**REPÚBLICA DE COLOMBIA
SUPERINTENDENCIA DE INDUSTRIA Y COMERCIO**

Oficio N° 8212

Asunto: PATENTE DE INVENCION - PCT

Título de la solicitud: “INSTALACIÓN HIDRAULICA Y METODO PARA OPERAR DICHA INSTALACIÓN” (Radicado N° NC2016/0004405 del 23 de noviembre del 2016).

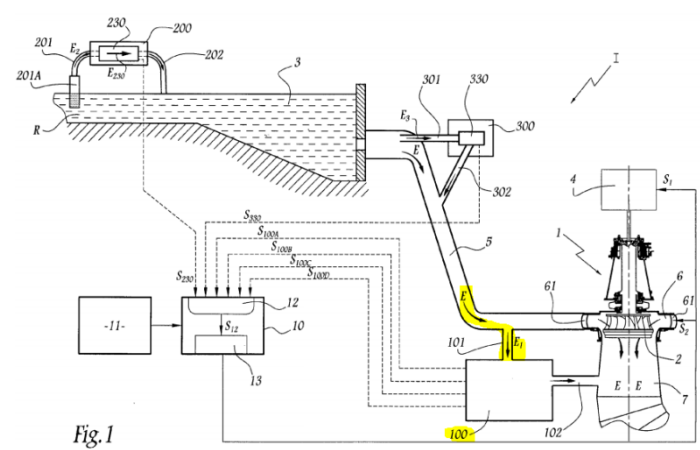
manera que el flujo (E) como flujo (E) es una porción del flujo (E) (Párr. 0020).
y un sensor primario (20)	La cámara (128A) proporciona, como una señal SA, las imágenes del módulo de capa (114A) a (130A) adaptadas para determinar el grado de desgaste de la capa (114A), es decir el grado de desgaste (112A) de la muestra. (130A) el módulo y entrega a la unidad (10) una señal S (100A) representativa del desgaste de la pieza de prueba (112A) (Párr. 0021). Ver figura 2.
el cual reductor de presión (10) está diseñado de tal manera que el sensor primario (20) puede ser operado continuamente,	Los flujos E_A, E_B, E_C y E_D son representativos del flujo E continuamente a medida que el conducto (101) desvía una porción E_1 del flujo E tomada desde una porción del conducto (5) cerca de la lámina (6) (Párr. 0032). Ver figuras 1 y 2.  <i>Fig. 1</i>

De acuerdo con la tabla anterior, las características esenciales de la instalación hidráulica de la reivindicación 1 habían sido divulgadas previamente en el documento D1, por lo tanto, la materia reivindicada no es nueva.

En consecuencia, la reivindicación 1 no es nueva, según lo divulgado en el documento D1.

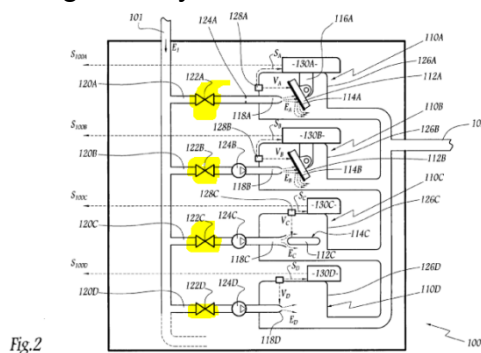
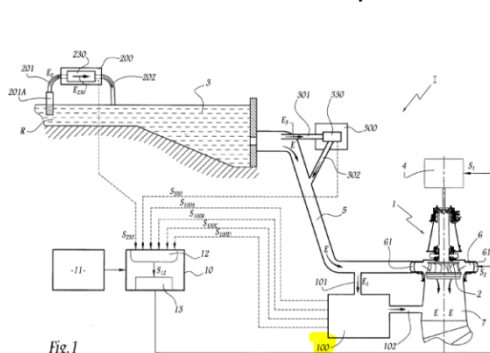
y el sensor primario (20) del reductor de presión (10) es adaptable para enfrentar bajos efectos de erosión por limo y aumentar la vida útil.	Además, el dispositivo (110C) incluye una tercera cámara (128C) (126C) montada en una cámara y enfrentada a una superficie lateral (114C) de la pieza de prueba (112C), que representa la flecha referida a V C. La cámara (128C) proporciona una señal SC del módulo (130C) representativa del desgaste de la pieza de prueba (112C) bajo el efecto de un flujo EC que emite un puerto de salida (118C) (120C) de una costura del tubo (101). el dispositivo (110C) puede detectar más particularmente el desgaste por abrasión tangencial de parte de la máquina 1, la superficie (114 C) del cilindro (112C) está prevista para ser lamido por el flujo (E C). Por lo tanto, el módulo puede suministrar (130C) a la unidad 10 una señal S (100C) representativa del desgaste del cilindro (112C) (Párr. 0023).

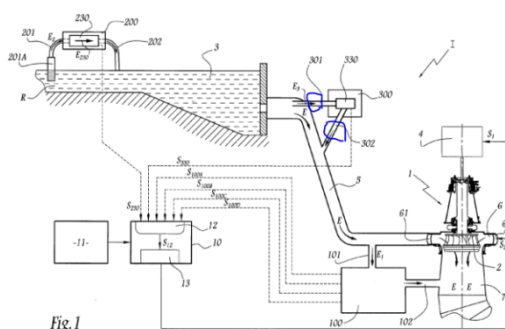
- Reivindicación 3: La unidad (100) funciona después de una calibración que permite establecer una correlación entre el desgaste de un cilindro o una boquilla (112A) o (118D) equivalente, y el desgaste real de un componente de la máquina 1, e incluye la concentración y el tipo de partículas abrasivas llevadas por el flujo E. Esta calibración puede realizarse durante un período de funcionamiento inicial de la instalación, o a partir de los resultados de pruebas realizadas en el laboratorio, en una plataforma. Ver figura 2.

- Reivindicación 6: La unidad (100) funciona después de una calibración que permite establecer una correlación entre el desgaste de un cilindro o una boquilla (112A) o (118D) equivalente, y el desgaste real de un componente de la máquina 1, e incluye la concentración y el tipo de partículas abrasivas llevadas por el flujo E. Esta calibración puede realizarse durante un período de operación inicial de la instalación, o a partir de resultados de pruebas realizadas en el laboratorio, en una plataforma. Ver figuras 1 y 2.

- Reivindicación 7: Debería observarse aquí que, en lugar de las cámaras (128A), (128B), (128C) y (128D), se podrían usar otros dispositivos de medición con las piezas de prueba (112A), (112B) y (112C) y (118D) de la boquilla, estos dispositivos pueden ser de tal masa óptica u otra masa (Párr. 0031).
- Reivindicación 8: Debería observarse aquí que, en lugar de las cámaras (128A), (128B), (128C) y (128D), se podrían usar otros dispositivos de medición con las piezas de prueba (112A), (112B) y (112C) y (118D) de la boquilla, estos dispositivos pueden ser de tal masa óptica u otra masa (Párr. 0031).

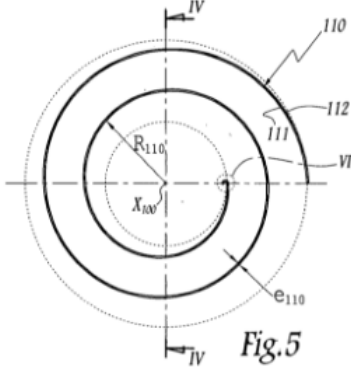
La diferencia entre la invención definida en la reivindicación 12 y el sistema divulgado en D1 consiste en que la tubería (150) tiene forma espiral u otra forma adecuada.

El efecto que se logra por el hecho de que la tubería (150) tenga forma espiral u otra forma adecuada es que se permite un flujo continuo del fluido por lo cual garantiza que el fluido no se estanque durante el recorrido y evite obstrucciones en el sistema.

Sin embargo, el diseño de una tubería en forma de espiral ya está divulgada en el documento D2 que se refiere a un dispositivo para separar partículas sólidas del agua de un flujo, y también a una instalación de conversión de energía que incluye dicho dispositivo (Párr. 0001). Entre el conducto (101) y el colector (102), el dispositivo (100) tiene veinticinco conductos (110) mutuamente intercalados dispuestos en espiral alrededor del eje (100) (Pág. 2, Párr. 0037, líneas 1 a 3). Ver figura 5.

En consecuencia, la persona del oficio normalmente versada en la materia incluiría la tubería en forma de espiral del documento D2 en sistema divulgado en el documento D1 para llegar así al objeto de la reivindicación 12 de la solicitud. Por lo cual se considera obvia.
